### 9.03 Elaborat HIDROLOŠKO-HIDRAVLIČNA ŠTUDIJA

INVESTITOR	DARS d.d. Ulica XIV. divizije 4 3000 Celje
OBJEKT	AC Koseze Kozarje
VRSTA PROJEKTNE DOKUMENTACIJE	PGD – po recenziji
ŠTEVILKA PROJEKTA	16_565
ZA GRADNJO	nova gradnja
PROJEKTANT	PNZ d.o.o. Vojkova cesta 65 1000 Ljubljana
ODGOVORNA OSEBA PROJEKTANTA	Andrej Jan
žig in podpis	  PNZ d.o.o. Vojkova cesta 65 1000 Ljubljana
ODGOVORNI PROJEKTANT	Andrej Bogataj, univ. dipl. inž. grad., G-0021
žig in podpis	  ANDREJ BOGATAJ univ. dipl. inž. grad. IZS G-0021
ODGOVORNI VODJA PROJEKTA	Marko Jelenc, univ. dipl. inž. grad., G-2845
žig in podpis	  MARKO JELENC univ. dipl. inž. grad. IZS G-2845
ŠTEVILKA NAČRTA	13-1331/HHA
KRAJ IN DATUM	Ljubljana, januar 2018, dop. april 2018, dop. oktober 2019, dopolnjeno februar 2020

Zadeva: Mnenje na hidrološko hidravlično študijo z naslovom "Hidrološko hidravlična študija AC Koseze Kozarje"

PREGLED PROJEKTNE DOKUMENTACIJE  
**AC Koseze Kozarje**  
**Hidrološko-hidravlična študija**  
(PNZ d.o.o., št. načrta: 13-1331/HHA;  
januar 2018, dopolnjeno april 2018)

Q100 ovojnica globin

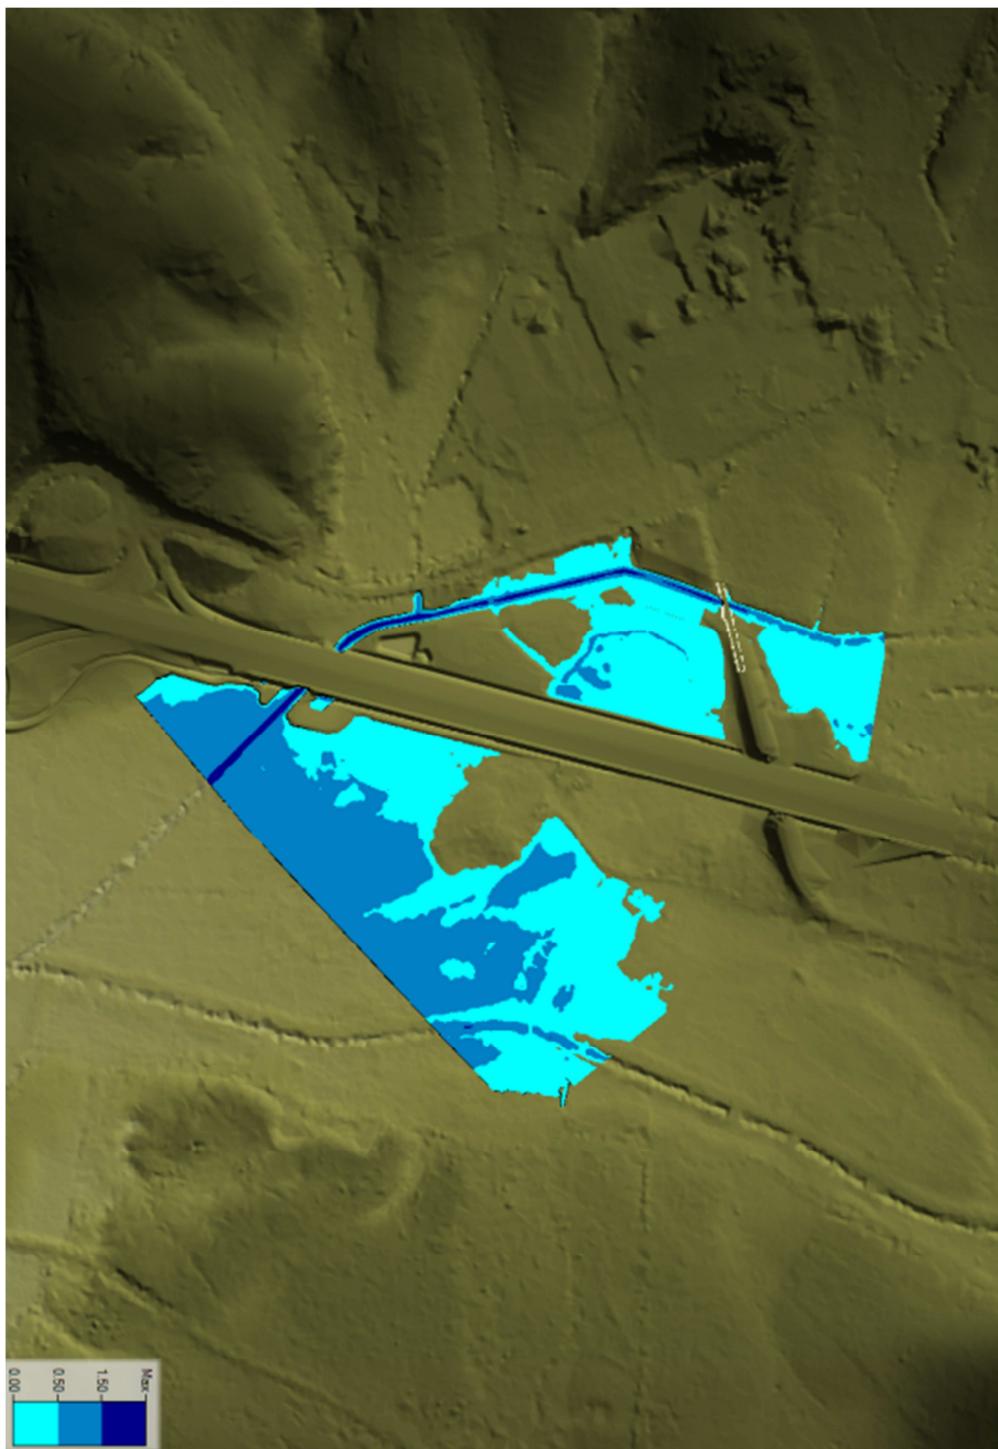
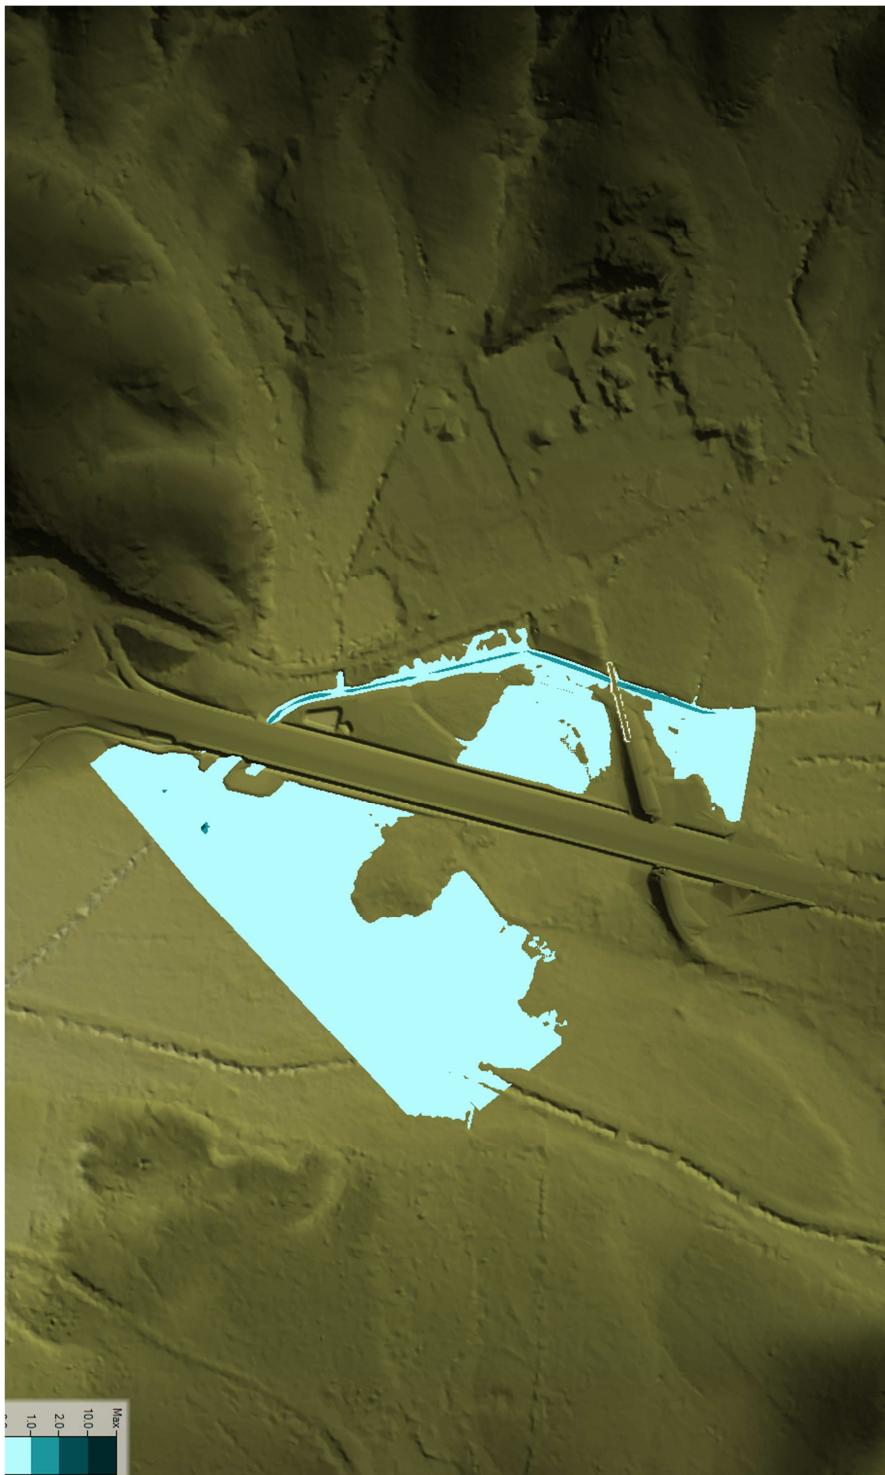
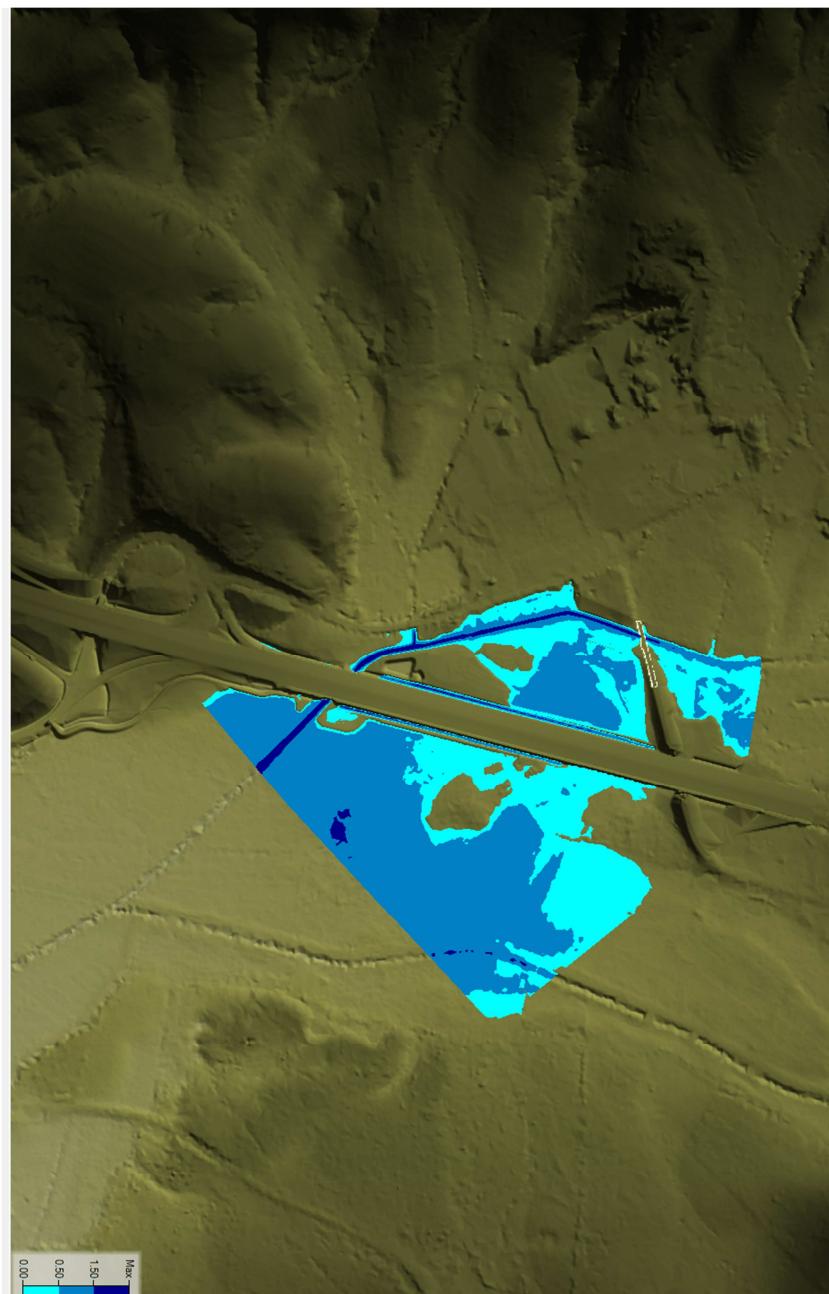
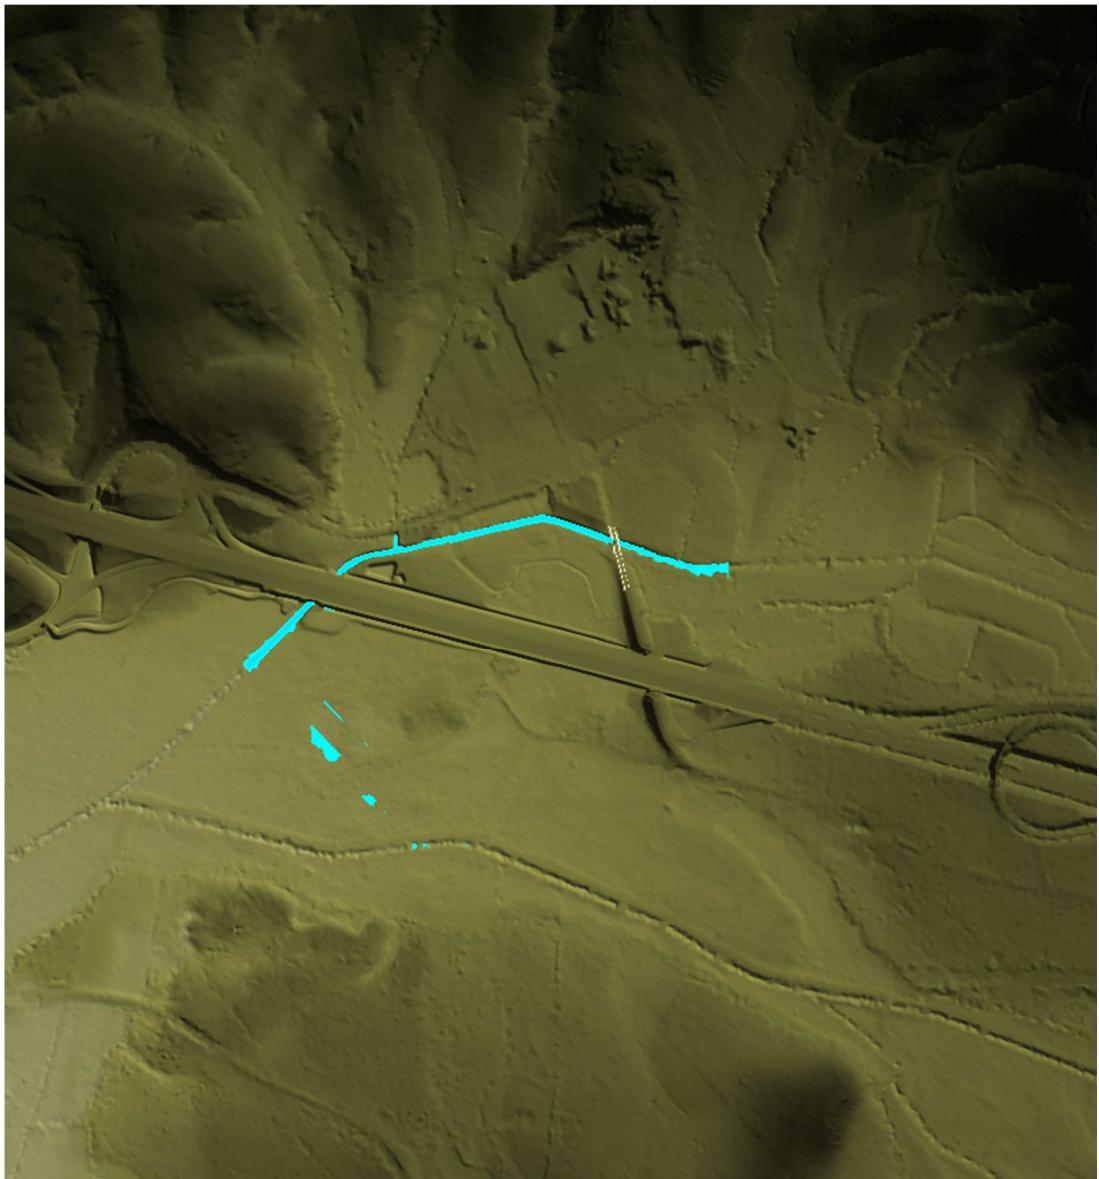
Avtor navaja, da so hitrosti manjše od 1 m/s in ne vplivajo na razrede poplavne nevarnosti. Karta produkta glovin in hitrosti ni prikazana. Elaborat naj se doponi najmanj s prikazom ovojnice hitrosti (lahko prikaz iz hidravličnega modela , pe hitrosti- razen lokalno – ne presegajo 1 m/s potem izris kart za produkt res ni potreben)

*Pripomba je upoštevana. Ovojnice hitrosti so priložene. Iz nje nje razvidno, da le te ne presegajo 1 m/s.*
